Stellungnahme zum Bericht:

*KONZEPTPLANUNG FÜR DIE RÜCKHOLUNG DER
RADIOAKTIVEN ABFÄLLE VON DER 750-M- SOHLE
ARBEITSPAKET 10/11A: TECHNISCHES KONZEPT
UND SICHERHEITS- UND NACHWEISKONZEPT*
Bundesgesellschaft für Endlagerung (BGE)
Stand: 30.10.2020

Arbeitsgruppe Optionen – Rückholung (AGO)

Abgestimmte Endfassung Stand: 16.07.2021

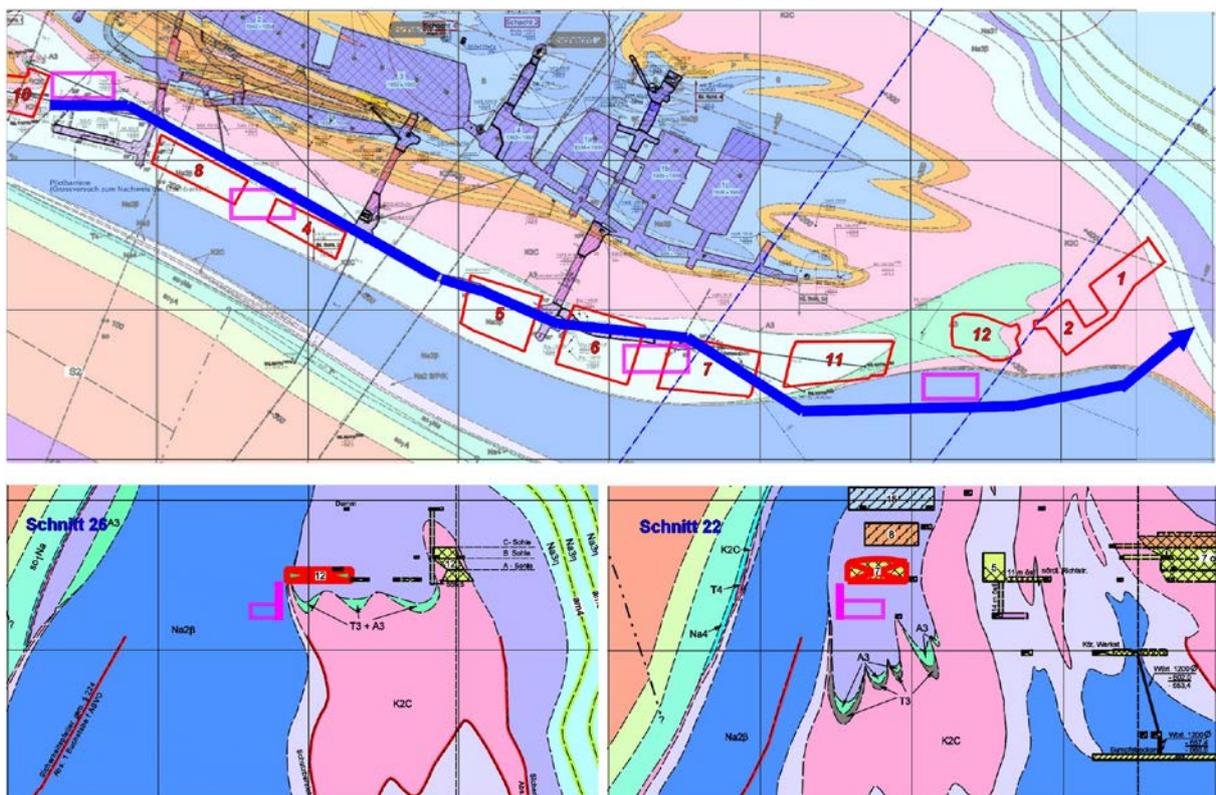
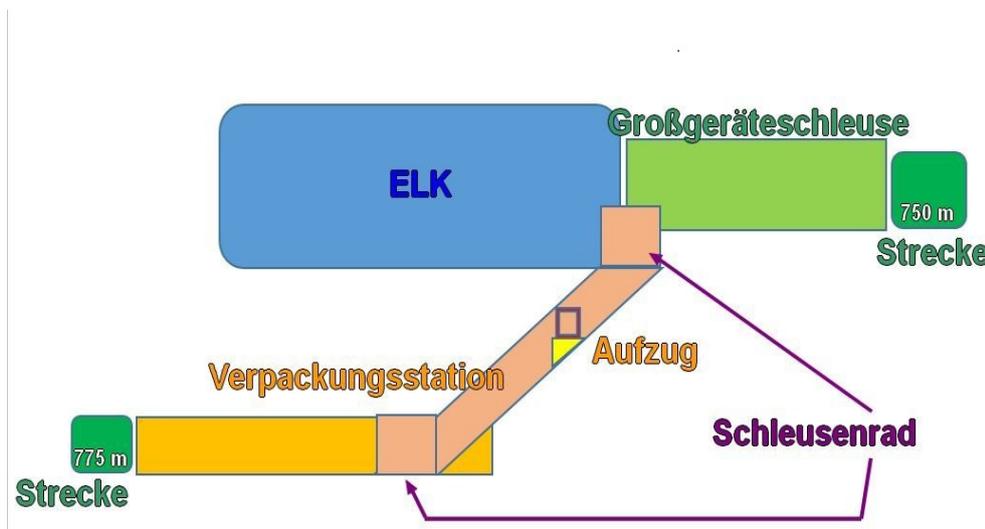
Die räumliche Trennung der als Schleuse wirkenden Verpackungstation(en) von den Großgeräteschleusen erhöht die Flexibilität und erschließt weitere Gestaltungs- und Optimierungsmöglichkeiten hinsichtlich der Ortswahl und Anzahl von Anlagenteilen. Möglichkeiten der Personenschleusung (z.B. für Interventions- und Kontroll-Zwecke) müssen in allen Schleusen vorgesehen werden. Die Entkoppelung der Belade- und Verdeckelungsvorrichtung wird im Bericht der BGE nicht näher erläutert.

Die AGO kann es sich alternativ vorstellen, die Planungen für die Ausschleusung und Verpackung der Abfälle in die dritte Dimension (d. h. in die darunterliegende Sohle) zu erweitern und dazu den wenig verritzten Gebirgsbereich bis zur 775-m-Sohle in die Planungen einzubeziehen (siehe nachfolgendes Bild 2).

Durch die Verlagerung der Verpackungsstationen auf ein tieferes Niveau können diese in unverritzten und damit bergbaulich sichereren Bereichen angelegt werden und über eine Transportstrecke mit Schacht 5 verbunden werden. Wenn es gelingt, die ELK zu Gruppen mit je einem Übergabepunkt zusammen zu fassen (vgl. Bild 2, oben), könnten wenige (vermutlich vier) Verpackungsstationen ausreichen.

Abb. 81: Skizze der Frisch- (blaue Pfeile/Strecken) und Abwetterführung (rote Pfeile / Strecken) der betrieblichen - nicht radiologischen - Wetter; rote Kammern = ELK

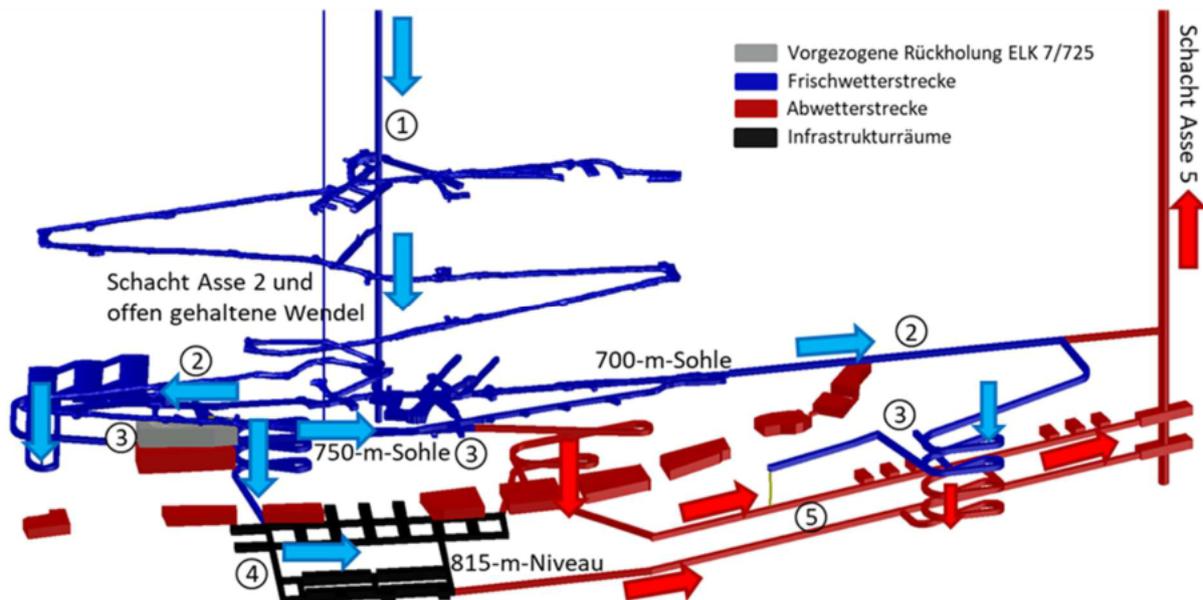
Die AGO hätte sich in diesem Stadium gewünscht, dass die Schutzziele und übergeordneten Anforderungen an die Bewetterung (z.B. gerichtete Luftströmung, Luftwechselzahl, Staubabscheidung, Vermeidung Kontaminationsausbreitung, Wärmeabfuhr, Gewährleistung Sicht) dargelegt werden, auf denen die weiteren Planungen aufbauen.

Die Beschreibungen sind im Wesentlichen grundsätzlicher Art und insoweit nachvollziehbar. Für eine detailliertere Interpretation sollten die bildlichen Darstellungen weiterentwickelt werden und, wie in technischen Planungen üblich, selbsterklärend sein.

Die Vordimensionierung der Wetterströme konnte von der AGO noch nicht nachvollzogen werden. Es stellt sich die Frage, ob ein einziger Hauptgrubenlüfter unter kerntechnischen Sicherheitsanforderungen anforderungsgerecht ist.

Bild. 4: Beispielhafte schematische Darstellung wesentlicher Schritte der Erarbeitung eines Sicherheits- und Nachweiskonzeptes am Beispiel der VSG (GRS 2013).

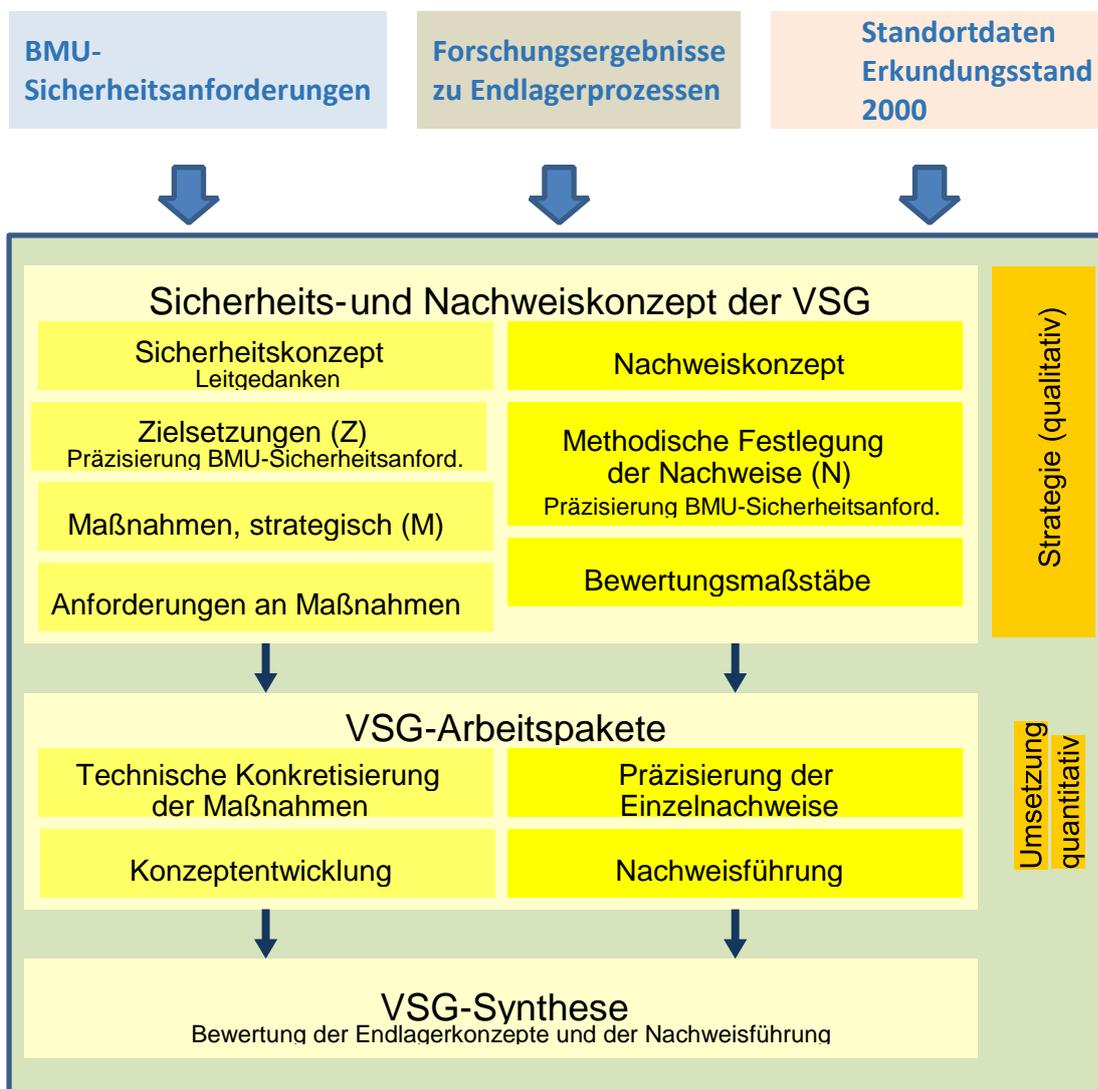
In BGE (2020b) fehlt eine solche systematische Umsetzung in ein Sicherheitskonzept und ein darauf aufbauendes Nachweiskonzept. Viele der notwendigen Überlegungen werden zwar behandelt, es fehlen jedoch die getrennte Ableitung von Sicherheits- und Nachweiskonzept sowie eine einheitlich klare methodische Herangehensweise und Darstellung der Ergebnisse (z. B. tabellarische Darstellung von Sicherheitsanforderungen und jeweils zugeordneten Nachweisverfahren). Darunter leidet die Nachvollziehbarkeit der Überlegungen deutlich. Es wäre vorteilhaft gewesen, die BGE hätte für das bergbauliche und das atomrechtliche Sicherheits- und Nachweiskonzept jeweils getrennte Kapitel erarbeitet. (s.u. Bild 4).

Abb. 200: Aufgliederung des Ableitungsbudgets von 0,1 mSv im Kalenderjahr auf die Ableitungspfade (Edelgase und Aerosole) der Rückholung

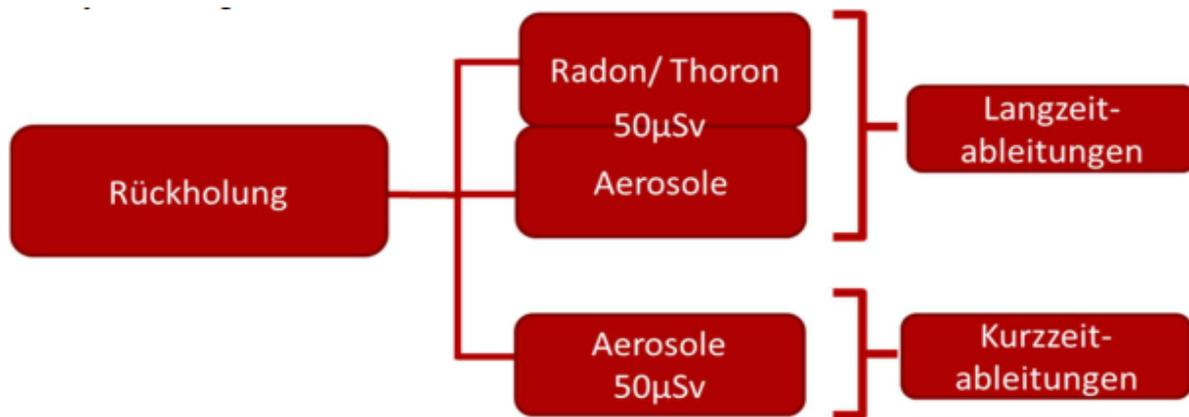
diesem Modell überprüft werden soll, ob und in welchem Umfang/Menge die Ableitung radioaktiver Stoffe mit der Luft möglich ist, stellt sich die AGO die Frage nach der praktischen Umsetzbarkeit dieses Ansatzes. Einerseits erfolgt die Rückholung als gesamthafte Projekt und daher kann nicht singulär für die Rückholungsmaßnahmen von einer Sohle die Ableitung radioaktiver Stoffe losgelöst von den anderen Maßnahmen betrachtet werden. Die lineare Aufteilung des Grenzwertes von 0,3 mSv/a in Werte der „zulässigen“ Dosis in Abb. 200 (BGE 2020b) als Folge der Ableitungen mit der Luft ist nach Auffassung der AGO nur ein Zwischenschritt zu einem praktikablen Ansatz. Vielmehr besteht die Aufgabe für die BGE darin, die Gesamthaftigkeit und Komplexität der Rückholung zu berücksichtigen und einen angemessenen Ansatz unter Berücksichtigung aller Emittenten am Standort zu finden. Die besondere Schwierigkeit dieser Aufgabe wird von der AGO anerkannt, da schon die Ergebnisse der Abschätzungen in erster Näherung eine Überschreitung der „zulässigen“ Dosis erwarten lassen. Daher sind nach Ansicht der AGO sehr viel genauere und gesamthafte Berechnungen erforderlich, die in Abstimmung mit allen Tätigkeiten am Standort durchzuführen sind.
